OBJET : Commune de Six-Fours-Les-Plages
Projet de modification simplifiée n° 1 du PLU - Avis de l'État.

Registre de ~~concertation~~ MISE A DISPOSITION du public

Relatif à : Modification simplifiée du PLU approuvé le 10 Avril 2015.

PROCEDURE DE MODIFICATION SIMPLIFIEE DU PLU DE SIX-FOURS LES PLAGES
MISE A DISPOSITION ET FORMULATION DES OBSERVATIONS DU 27/11 AU 29/12/2017

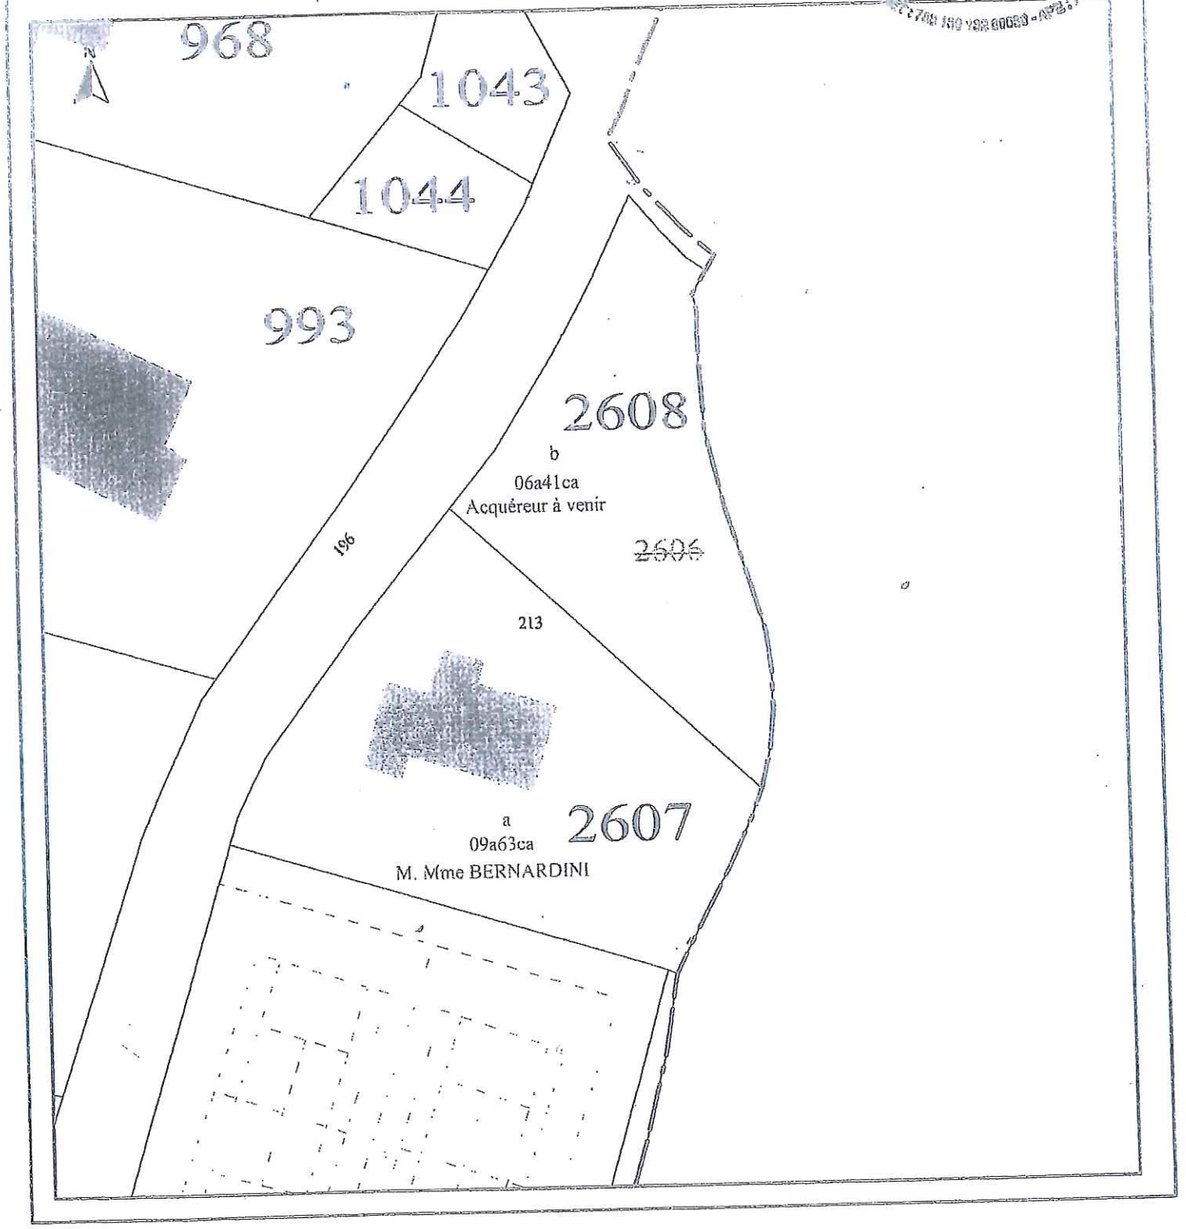
La modification de tracé opérée sur le projet de PLU modifié ne reprend pas totalement le tènement foncier concerné. Ci joint le plan de bornage et le document d'arpentage pour que le tracé englobe la totalité des parcelles cadastrées section AY 2430 et AZ 1358 pour une superficie totale de 155 m².

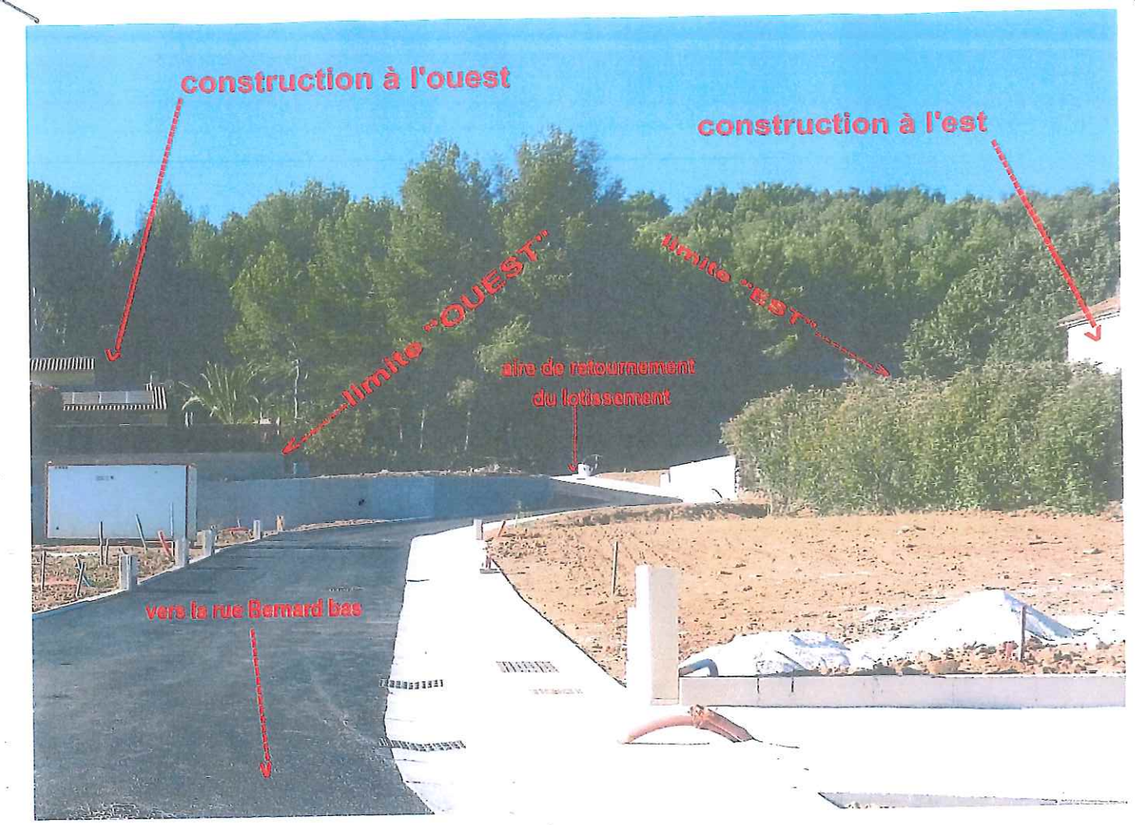
Je suis propriétaire par héritage de la parcelle CV N° 76 au quartier Bernard bas des Playes. Mon Père l'avait acquise en 1934 et travaillée jusqu'à sa mort en 1980

La partie sud de cette parcelle à toujours été constructible, y compris dans le PLU approuvé par la municipalité le 23 décembre 2004 qui précisait : 2650 m2 classés en zone N et 510 m2 en zone UE. Ce PLU a été annulé pour vice de procédure et je ne comprends pas pourquoi celui de 2015 a modifié le classement des 510 m2 de cette parcelle sachant qu'elle est enserrée entre des parcelles à l'ouest et à l'est sur lesquelles se trouvent des constructions.(photo ci-dessus)

EMPLACEMENT PROPOSE
Echelle 1/200e

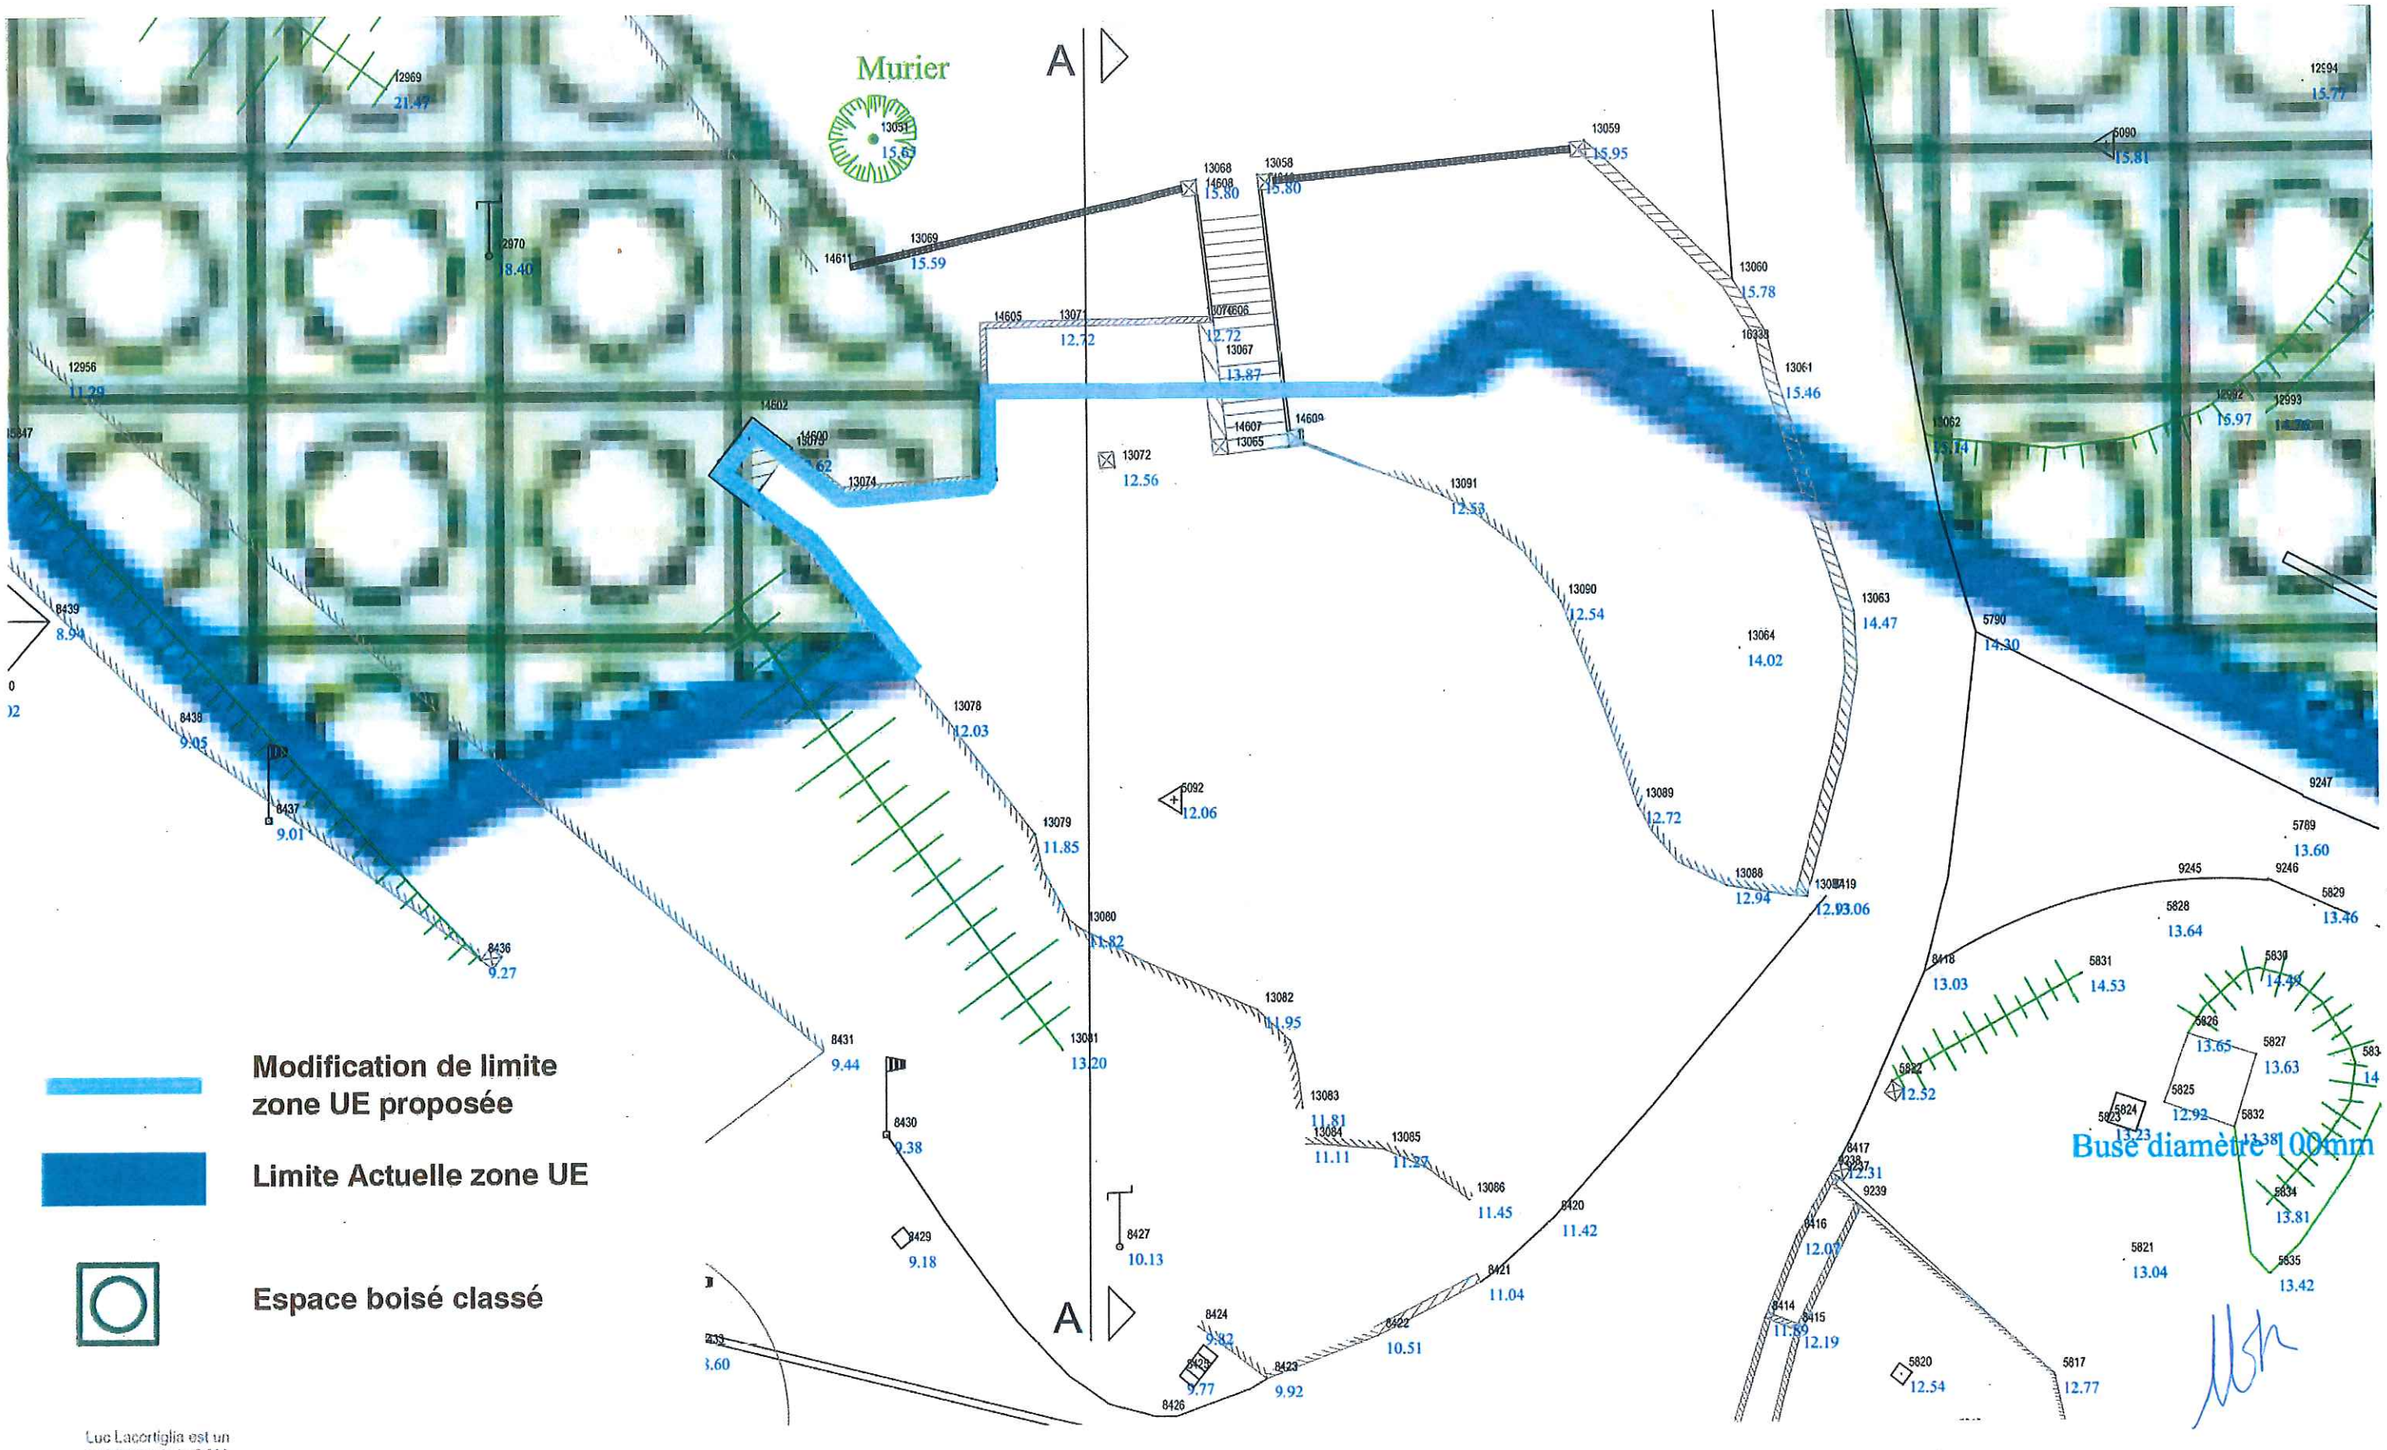
Objet :
Modification simplifiée du PLU
Demande de modification du tracé de la zone UE sur l'île des Embiez

La SOCIETE PAUL RICARD souhaite créer l'AQUARIUM de l'INSTITUT OCEANOGRAPHIQUE PAUL RICARD.
Cet équipement aura une vocation scientifique et pédagogique et aidera à la sensibilisation du public aux problématiques naturelles et environnementales de ce site d'exception.
La Société PAUL RICARD souhaite implanter l'aquarium au plus près du bâtiment historique de l'institut afin que les deux équipements forment un pôle complet.
Le site le plus approprié pour accueillir l'aquarium est donc l'esplanade existante située en limite de zone UE en contrebas du parvis d'accès de l'institut.
Cette esplanade est actuellement coupée par la limite de la zone UE ainsi que par un triangle de zone boisée classée.
C'est pourquoi nous souhaitons soumettre une légère modification du tracé de ces zones pour qu'elles soient plus fidèles à la configuration existante du site.
Nous vous soumettons, en pièces jointes, les éléments constituant requête et restons à votre entière disposition pour tout renseignement nécessaire.
